**Toelichting bij aanvraag**

4Dun Holding B.V.  
Beemdendreef 4 en 6  
5113 CD ULICOTEN

**Datum**  
21-03-2025

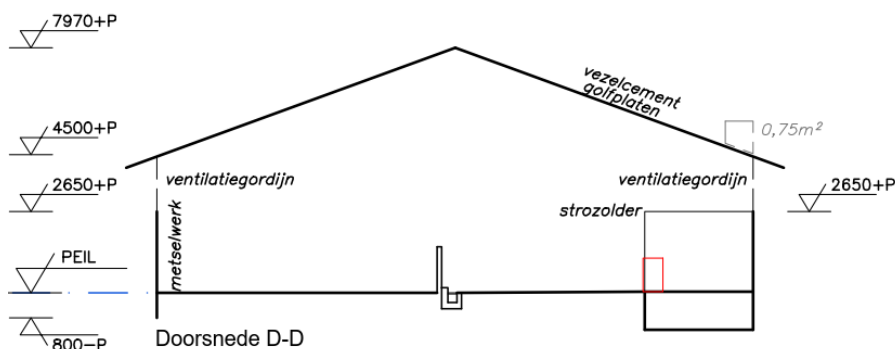
In het dimensioneringsplan van luchtwasser D is aangegeven dat het aanstroomoppervlak van het waspakket 22,68 m<sup>2</sup> bedraagt. Dit is slechts zeer beperkt (< 105%) groter dan het vereiste netto aanstroomoppervlak van 22,4 m<sup>2</sup>. Hierdoor is de luchtwasser waarschijnlijk te krap (te klein) gedimensioneerd. Het oppervlak van 22,68 m<sup>2</sup> komt voort uit de diepte van het filterpakket (2,7 m) en de toegepaste lengte van het filterpakket (8,4 m). Hoewel het dimensioneringsplan dit het "toegepast netto aanstroomoppervlak" noemt, gaat het blijkens voorgaande gegevens om het bruto aanstroomoppervlak. Het verschil tussen beiden wordt gevormd door het oppervlak van de ondersteunende en afsluitende profielen (of anderszins) waarmee het filterpakket in de ruimte wordt geplaatst/gehouden. Uit een beschrijving of detailtekeningen moet blijken wat het oppervlak van deze profielen is en daarmee wat het netto aanstroomoppervlak is.

Dit is aangepast in het dimensioneringsplan en aangepast op de milieutekening.

### Doorsnede B-B

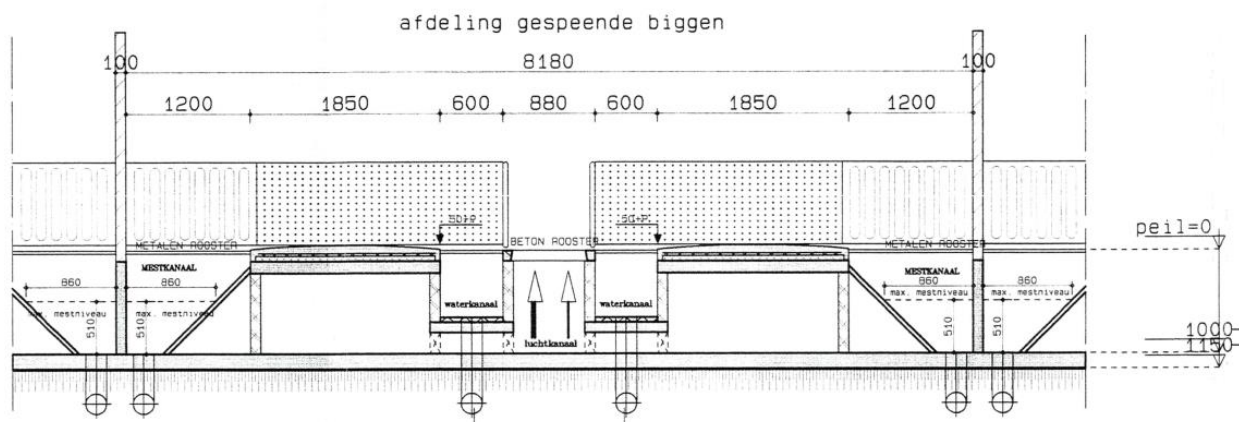
Bij stal 1 is een gedeeltelijk roostervloer met (water- en) mestkanaal van toepassing (BWL 2004.06.V2). Voor dit stallensysteem geldt dat het *emitterend mestoppervlak* niet kleiner mag zijn dan 0,07 m<sup>2</sup> en niet groter dan 0,10 m<sup>2</sup> per dierplaats. De stallen wijzigen bij de aanvraag niet maar er worden wel meer dieren gehouden per dierplaats. Wanneer het mestoppervlak per dierplaats wordt berekend blijkt dat dit groter is dan 0,10 m<sup>2</sup> per dierplaats. Uit de detailtekening van de vigerende vergunning blijkt namelijk dat het mestoppervlak 2,172 m<sup>2</sup> per dierplaats bedraagt (1,81 meter x 1,2 meter). Wanneer dit gedeeld wordt door het aantal dieren (20 gespeende biggen) komt dit uit op 0,1086 m<sup>2</sup> per dierplaats. De aanvraag dient dus aangepast te worden zodat er voldaan wordt aan de eisen van het huisvestingsstelsel.

Bovenstaande opmerking lijkt gebaseerd op verkeerde aannames. Uit het leaflet volgt de volgende beschrijving:

Het emitterend oppervlak van het mestkanaal is groter dan 0,07 m<sup>2</sup>, maar kleiner dan 0,10 m<sup>2</sup> per dierplaats.

De maximale hoogte van de mest in het mestkanaal heeft invloed op het emitterend oppervlak.  
 $(1,85 \times 0,86) / 20 = 0,07955 \text{ m}^2/\text{dierplaats}$ . Daarmee blijft het emitterend oppervlak per dier binnen de marges van het leaflet.

Doorsnede C-C

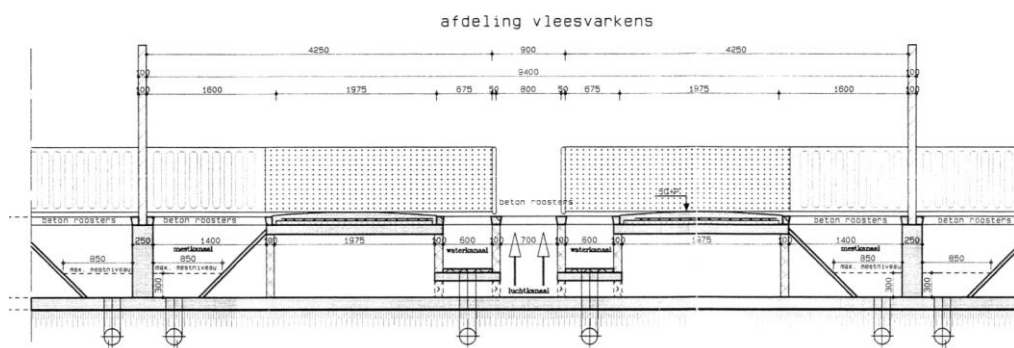
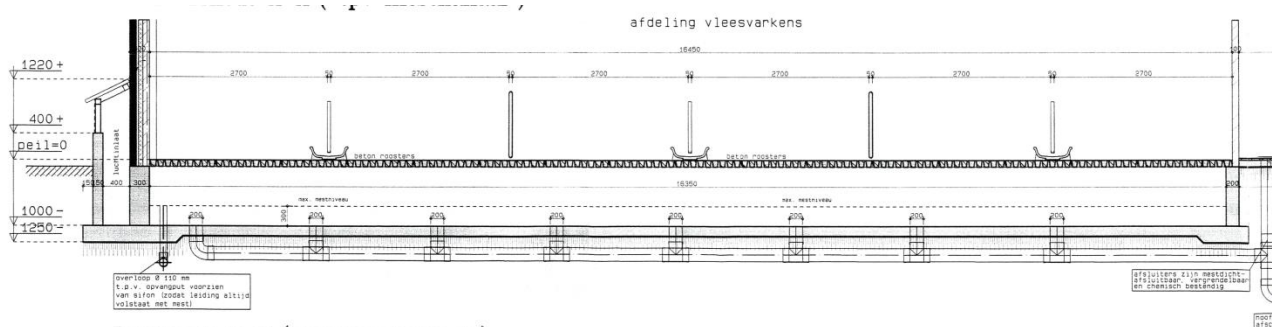
Bij stal 2 is een gedeeltelijk roostervloer met (water- en) mestkanaal van toepassing (BWL 2004.05.V5). Voor dit stallensysteem geldt dat het emitterend mestoppervlak niet kleiner mag zijn dan  $0,18 \text{ m}^2$  per dierplaats. De stallen wijzigen bij de aanvraag niet, maar er worden wel meer dieren gehouden per dierplaats. Wanneer het mestoppervlak per dierplaats wordt berekend blijkt dat dit groter is dan  $0,18 \text{ m}^2$  per dierplaats. Uit de detailtekening van de vigerende vergunning blijkt namelijk dat het mestoppervlak  $4,32 \text{ m}^2$  bedraagt (2,7 meter x 1,6 meter). Wanneer dit gedeeld wordt door het aantal dieren (15 vleesvarkens) komt dit uit op  $0,288 \text{ m}^2$ . De aanvraag dient dus aangepast te worden zodat er voldaan wordt aan de eisen van het leaflet.

Ook hier lijkt sprake van een verkeerde aanname. Het leaflet vraagt om een \*maximaal\* emitterend oppervlak van  $0,18 \text{ m}^2/\text{dierplaats}$ .

a. Het emitterend oppervlak van het mestkanaal is maximaal  $0,18 \text{ m}^2$  per dierplaats.

Daarnaast is de berekening in opmerking 15 onjuist uitgevoerd. Het mestkanaal is 16,35 meter breed en 0,85 meter lang. Alle afdelingen met verschillende dieren aantallen daarin beschouwend:

$(16,35 \times 0,85) / (156/2) = 0,178 \text{ m}^2/\text{dierplaats}$

$(16,35 \times 0,85) / (180/2) = 0,154 \text{ m}^2/\text{dierplaats}$

$(16,35 \times 0,85) / (203/2) = 0,137 \text{ m}^2/\text{dierplaats}$
